Evidenční list, návrh změny stavby/projektové dokumentace - je podkladem pro změnu termínu a ceny díla dle smlouvy o dílo			
Stavební akce:	Opravy lávky u pavilonu slonů		
Změna stavby / projektové dokumentace č.	05		
Dotčená část stavby:	Uzemnění lávky		
Název/označení změny:	Úprava uzemnění ocelové Lávky č. 1		
Podklad pro změnu:	zápis KD č.13 ze dne 24.01.2024		
Zápis ve stavebním deníku ze dne:	č. listu 269275 ze dne 29.01.2024		
Návrh pro změnu podal:		Dne:	08.02.2024
Zdůvodnění a popis změny:	<p>Na základě průběhu výstavby bylo při výkopu objeveno neznámých základových konstrukcí v místě uložení zemního pásu. Dle pokynu AD dojde k úpravě trasy zemního pásu a jeho obetonování v úseku podpěr č. 7-10.</p> <p>Tato změna se nepovažuje za podstatnou změnu závazku ze smlouvy na veřejnou zakázku na základě § 222 odst. 5.</p>		
Vliv změny na termín dokončení díla:	NE		
Vliv změny na cenu díla (bez DPH):	ANO		4 909,47 Kč

<i>Stavební akce:</i>	<b>Opravy lávky u pavilonu slonů</b>		
<i>Změna stavby / projektové dokumentace č.</i>	<b>06</b>		
<i>Dotčená část stavby:</i>	Stavební řešení		
<i>Název/označení změny:</i>	Změna kotvení ocelové konstrukce Lávky č. 1		
<i>Podklad pro změnu:</i>

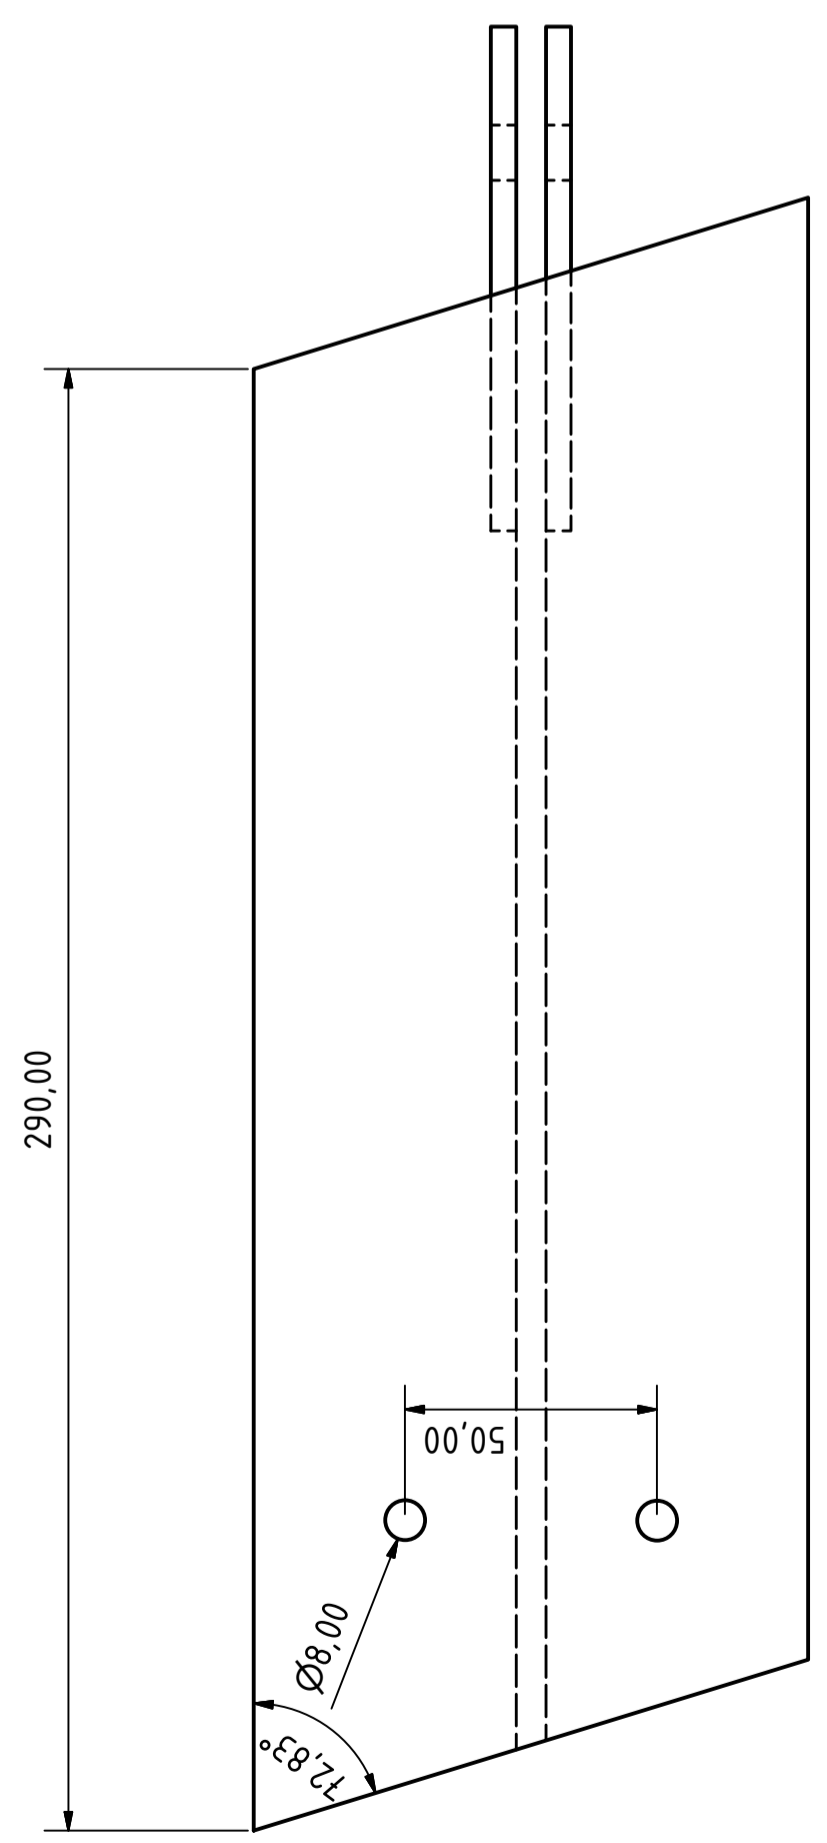
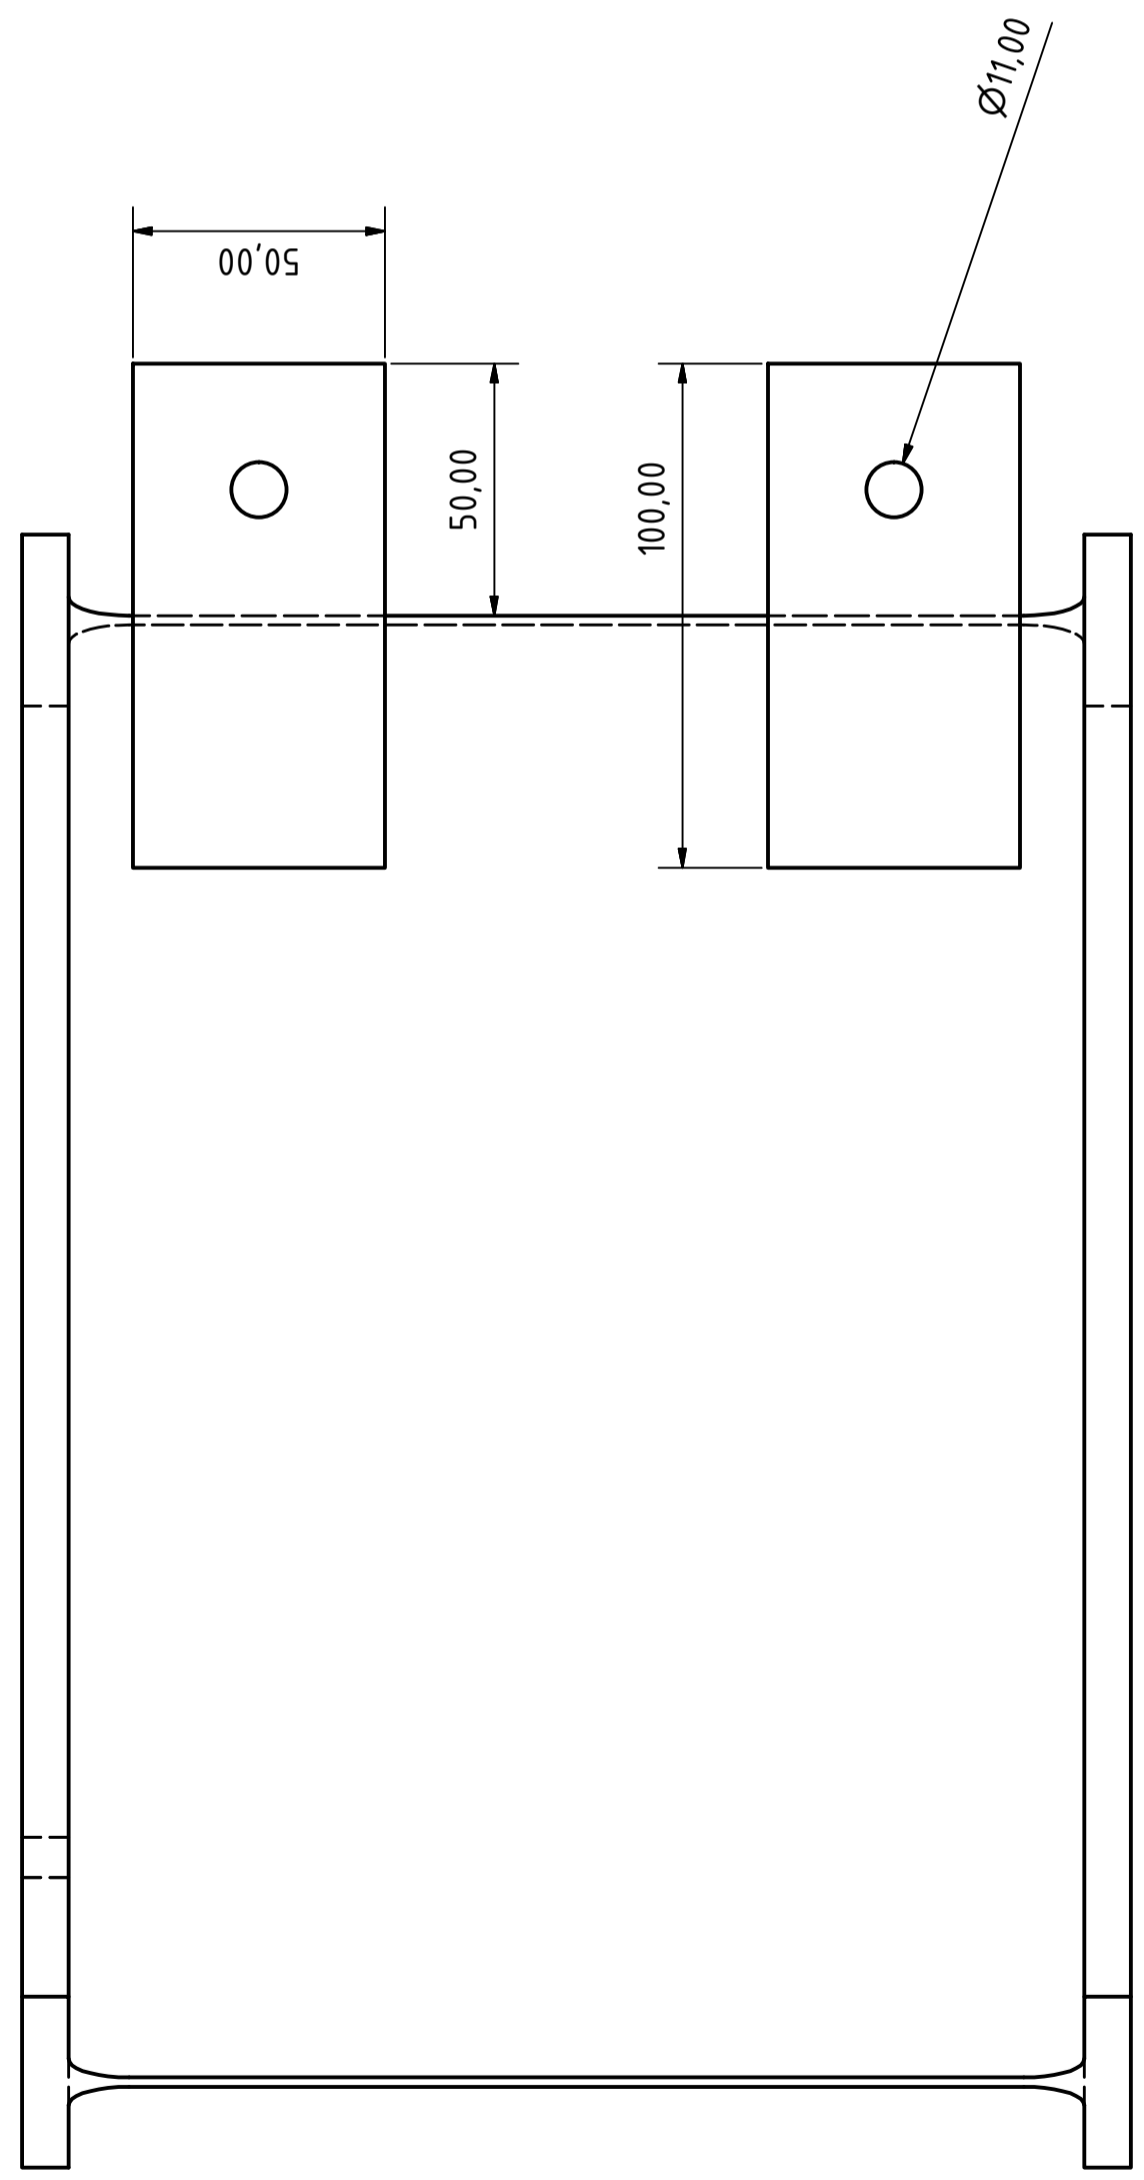
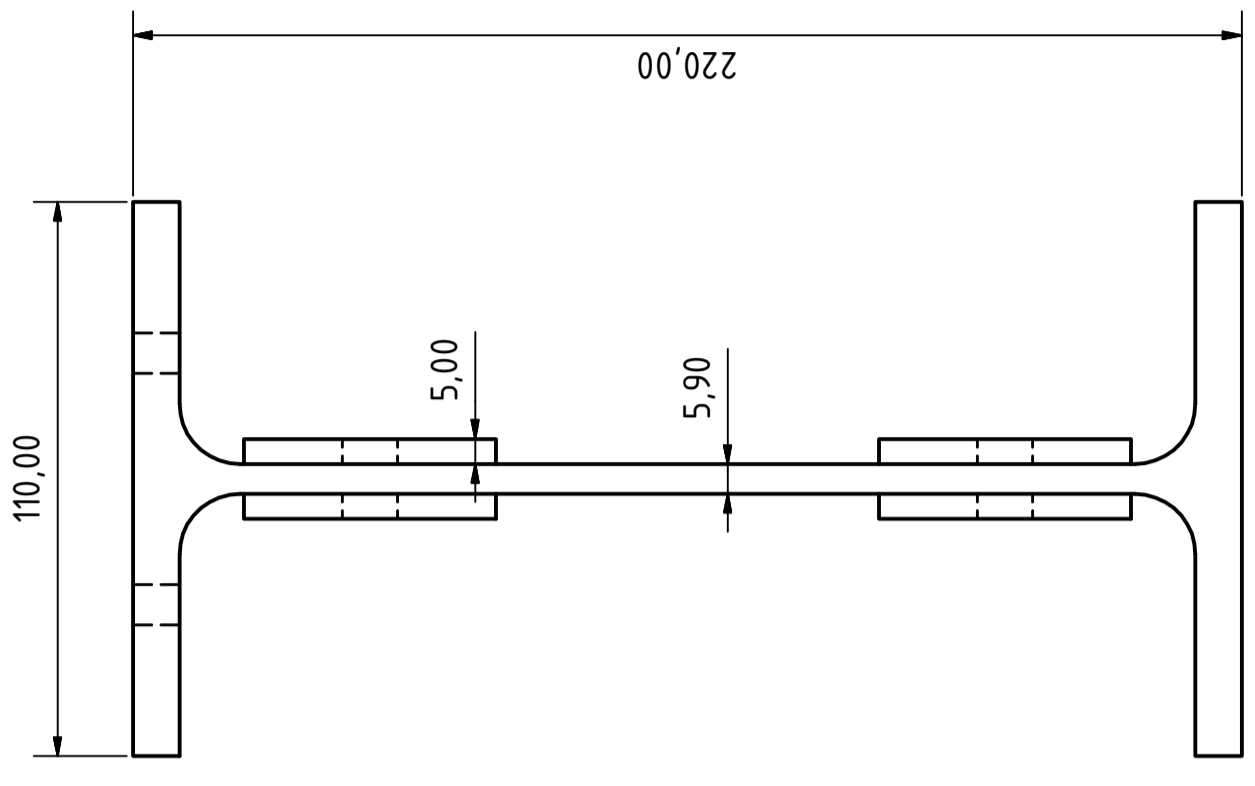
<b>Stavební akce:</b>	<b>Opravy lávky u pavilonu slonů</b>		
<b>Změna stavby / projektové dokumentace č.</b>	<b>09</b>		
<b>Dotčená část stavby:</b>	Stavební řešení		
<b>Název/označení změny:</b>	Prodloužení mostovky IPE 220 u Lávky č. 1		
<b>Podklad pro změnu:</b>	zápis KD č.16 ze dne 14.02.2024		
<b>Zápis ve stavebním deníku ze dne:</b>	č. listu 269279 ze dne 14.02.2024		
<b>Návrh pro změnu podal:</b>		<b>Dne:</b>	08.02.2024
<b>Zdůvodnění a popis změny:</b>			
<p>Po vybourání původní lávky byl zjištěn rozpor s PD u napojení lávky na stávající přemostění. Je nutné upravit napojení Lávky č. 1 na stávající přemostění o pohledové dopojení mostovky profily IPE 220 až ke konstrukci stávajícího přemostění pomocí 5ks IPE 220 dl. 0,3 m (mezi podpěrou č. 16 a stávajícím přemostěním).</p> <p>Tato změna se nepovažuje za podstatnou změnu závazku ze smlouvy na veřejnou zakázku na základě § 222 odst. 4.</p>

1	K	767995108R00	Výroba a montáž kov. atypických konstr. nad 500 kg	kg	39,30	21,30	837,09	Dle SoD
2	M	13482720	Tyc ocelová IPE 220, S235JR	t	0,04	50 715,00	1 993,10	Dle SoD
			0,3*5*26,2/1000				0,04	
			Součet				0,04	
3	M	13615015	Plech hladký S235JR 20,00 x 2000 x 6000 mm	t	0,00	49 680,00	49,68	Dle SoD
			0,001				0,00	
			Součet				0,00	
4	M	13210888R	Spojovací a montážní materiál - odhad 10% z celku	t	0,00	64 745,00	32,37	Dle SoD
5	K	998767201R00	Presun hmot pro zámečnické konstr., výšky do 6 m	%	2 500,00	0,09	212,50	Dle SoD
